Sujet : [INTERNET] Avis défavorable – Impact paysager hors norme mais systématiquement minimisé par le promoteur et son bureau d'étude - Partie 1
De : patrimoine-rural-ambarnac@mail.fr
Date : 23/03/2023 18:50
Pour : pref-eolien-ambarnac@charente.gouv.fr

Projet éolien de WPD sur la commune d'Ambernac : impact visuel et paysager

Sujet : [INTERNET] Avis défavorable – Impact paysager hors norme mais systématiquement minimisé par le promoteur et son bureau d'étude – Partie 2

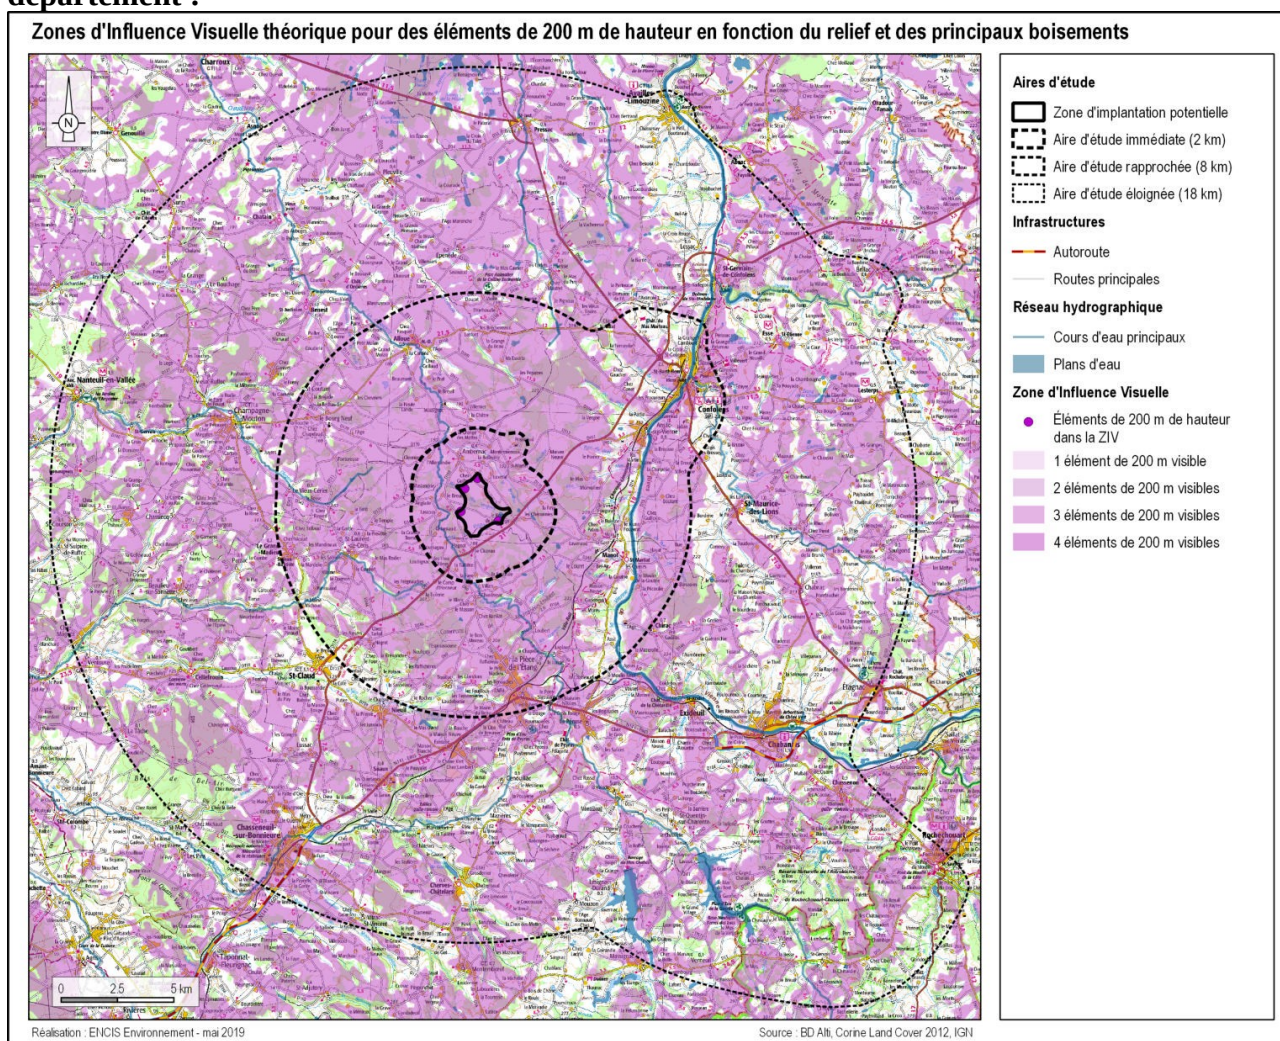
La carte p.39 (voir ci-dessous) montre l'étendue de l'impact visuel du projet éolien de WPD. Celui-ci va dominer une grande partie du Nord Charente. **Ce projet modifie donc à grande échelle l'ensemble du paysage d'un territoire dont la surface correspondant à plus de la moitié d'un département !**

Les zones de couleur rose foncé (les seules que l'on voit sur la carte) couvrent le territoire d'où les trois éoliennes seront visibles. Le bassin visuel est EXCEPTIONNELLEMENT LARGE puisqu'il couvre un territoire sur plus de 18 km de rayon.

Les éoliennes seront visibles depuis **Chasseneuil-sur-Bonnieure, Alloue, Confolens, Saint-Maurice-des-Lions, Champagne-Mouton** et même Nanteuil-en-Vallée. De par leur implantation sur un plateau élevé, des éoliennes de 200m ont un impact très fort sur le paysage. Même les endroits en très fort contrebas par rapport au site, qui auraient dû être naturellement protégés visuellement, ne le sont pas. On pense en particulier à la vallée de la Charente. Le parc apparaît

Ce bassin visuel est d'une ampleur exceptionnelle qui ne s'est jamais vue sur aucun autre projet éolien du territoire et s'explique par la hauteur des machines ainsi que leur position sur le plateau d'Ambernac qui les rend particulièrement visibles. Le promoteur a donc choisi le plus mauvais endroit pour placer ses éoliennes !
